**Европейская экономическая комиссия****Комитет по внутреннему транспорту****Рабочая группа по интермодальным  
перевозкам и логистике****Шестьдесят пятая сессия**

Женева, 19–21 октября 2022 года

**Кодекс практики по укладке грузов  
в грузовые транспортные единицы****Кодекс практики по укладке грузов в грузовые  
транспортные единицы — текст, являющийся  
приоритетным при актуализации: уровень  
устойчивости при перевозке, устройства опорной  
подушки, распределение нагрузки, стабилизаторы  
и другие изменения****Записка секретариата****I. Введение**

Рис. 7.6196

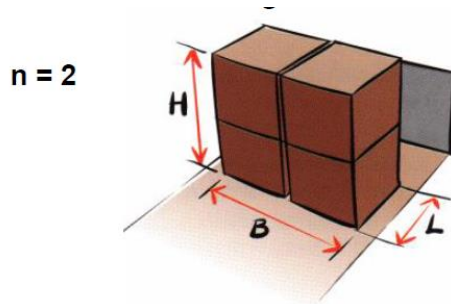
5.1 Должен использоваться наименьший их коэффициентов трения между грузом и платформой или между упаковками груза, если предполагается их размещение одна поверх другой. Определение  $H$ ,  $B$ ,  $L$  и  $n$  соответствует изображению на рис. 7.6196 и 7.6297.

Рис. 7.6398

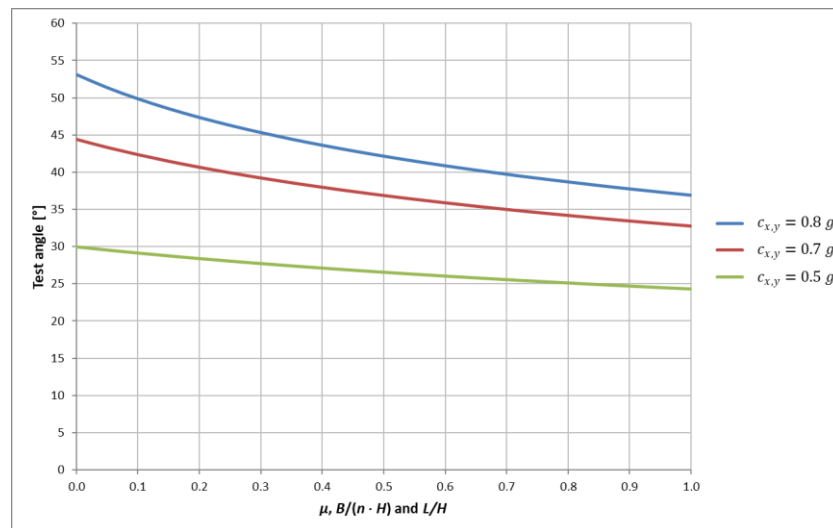
Требуемый испытательный угол  $\alpha$  является функцией  $c_{x,y}$  (0,8 g, 0,7 g и 0,5 g), а также  $\mu$ ,  $\frac{B}{n \cdot H}$  и  $\frac{L}{H}$  при  $c_z$ , равном 1,0 g, и заимствуется из диаграммы, приведенной на рис. 7.6398, или из таблицы 7.15 ниже.

Если  $\mu$  и  $\frac{B}{n \cdot H}$  равны 0,3 при действующих в боковых направлениях ускорениях при перевозке в морском районе В ( $c_y = 0,7g$ ), устройство крепления груза должно выдерживать наклон приблизительно на  $39^\circ$  в соответствии с диаграммой-рис. 7.98 и таблицей 7.15.

Рис. 7.246: Балки для передачи нагрузки

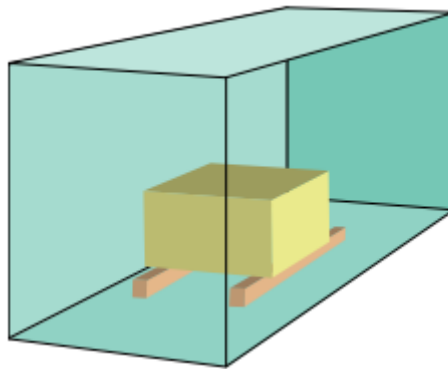
3.1.1 В соответствии со стандартами ИСО, среди прочего, конструкция грузовых контейнеров, ~~погрузочных поддонов и платформ~~ такова, что разрешенная полезная нагрузка  $P$ , если она равномерно распределена по всей грузовой площадке, может безопасным образом передаваться на четыре угловых стойки при всех условиях перевозки. Это включает запас прочности при временном увеличении веса вследствие вертикальных ускорений во время морского рейса. Если полезная нагрузка не является равномерно распределенной по грузовой площадке, должны учитываться ограничения по сосредоточенным нагрузкам. Может оказаться необходимым передать вес на угловые стойки посредством поддержания груза на соответствующих прочных деревянных или стальных балках (см. рис. 7.246).

3.1.2 ~~Прочность балок на изгиб должна быть достаточной для передачи сосредоточенных нагрузок. Устройство всей системы, необходимое количество и прочность деревянных или стальных балок должны определяться по консультации с оператором ГТД.~~ ~~Необходимая длина ( $L_R$ ) этих балок зависит от массы груза и расстояния между ними ( $B$ ). Важно, чтобы расстояние  $B$  между продольными балками было как можно больше, чтобы минимизировать нагрузку на поперечные балки пола контейнера. Балки должны обладать достаточной прочностью для эффективного распределения нагрузки. Необходимые размеры балок должны определяться массой груза и предполагаемым эффектом распространения и выражаются в их «свободном пролете». Эта простая схема расположения соответствует принципам структурной инженерии. Нет никакой пользы от перекрытия зоны под грузовым местом балками меньшей прочности.~~

Рис. 7.31: Пример диаграммы распределения нагрузки для безопасной погрузки и перегрузки 40-футового контейнера, основанной на следующих параметрах:

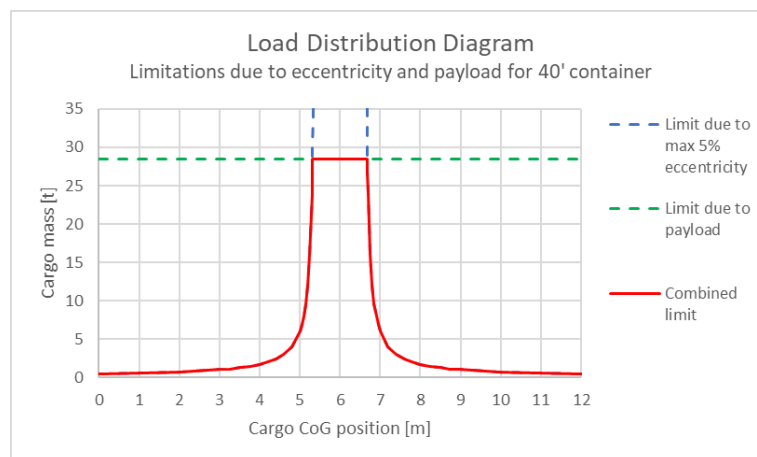
~~3.3.23.1.4~~ Если во время перевозки для грузовых контейнеров, включая погрузочные поддоны или платформы, предусматривается подъем и перегрузка в горизонтальном положении, груз в грузовом контейнере должен быть распределен и закреплен таким образом, чтобы результирующее положение его центра тяжести было близко к середине по длине и по ширине грузового контейнера. Эксцентриситет центра тяжести груза массы брутто контейнера не должен в целом превышать  $\pm 5\%$ . В качестве общего правила это можно принять как 60 % общей массы груза на 50 % длины грузового контейнера. ~~При определенных обстоятельствах может приниматься эксцентриситет до  $\pm 10\%$ , поскольку усовершенствованные спредеры для перегрузки грузовых контейнеров способны учитывать поправку на такой эксцентриситет. Точное положение центра тяжести груза в продольном направлении можно определить с помощью расчетов (см. добавление 4 к настоящему приложению).~~

Рис. 7.3237: Пример диаграммы распределения нагрузки для полуприцепа

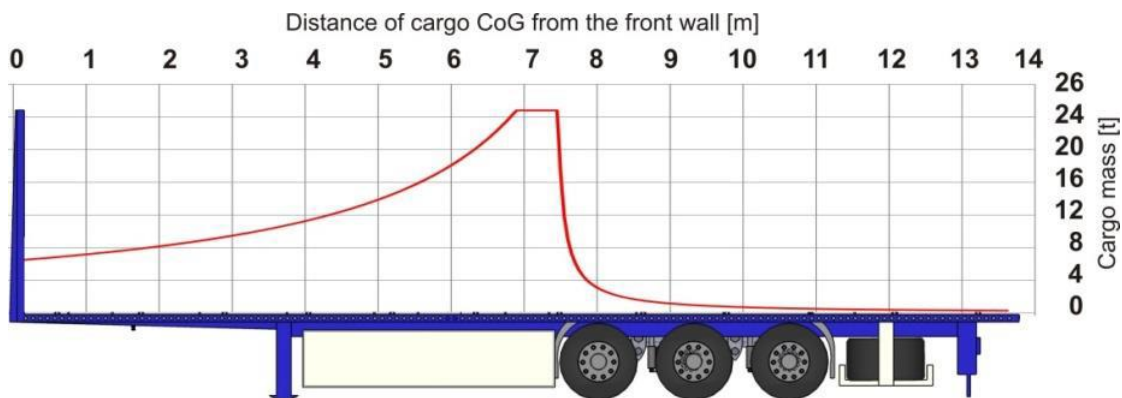
~~3.3.53-1.7~~ Грузовые автомобили и автодорожные прицепы особенно чувствительны к положению центра тяжести уложенного в них груза вследствие того, что для их управляемости и способности к торможению нагрузки на ось, **указанные изготовителем**, должны оставаться в конкретных пределах, **а также ввиду ограничений инфраструктуры по массе брутто транспортных средств, нагрузкам на ось и тележку. В случае полуприцепов необходимо также учитывать максимальную нагрузку на сцепное устройство, обусловленную ограничениями грузовых автомобилей-тягачей.** Для ~~таких отдельных~~ транспортных средств могут быть предусмотрены специальные диаграммы **распределения нагрузки**, на ~~которых представлена разрешенная масса груза в функции от положения центра тяжести в продольном направлении.~~ Как правило, максимальная ~~масса груза~~ **полезная нагрузка** может использоваться только в том случае, если центр тяжести (ЦТ) расположен в пределах узких границ приблизительно на середине длины погрузочного пространства (см. ~~рис. 7.22 и рис. 7.323~~).
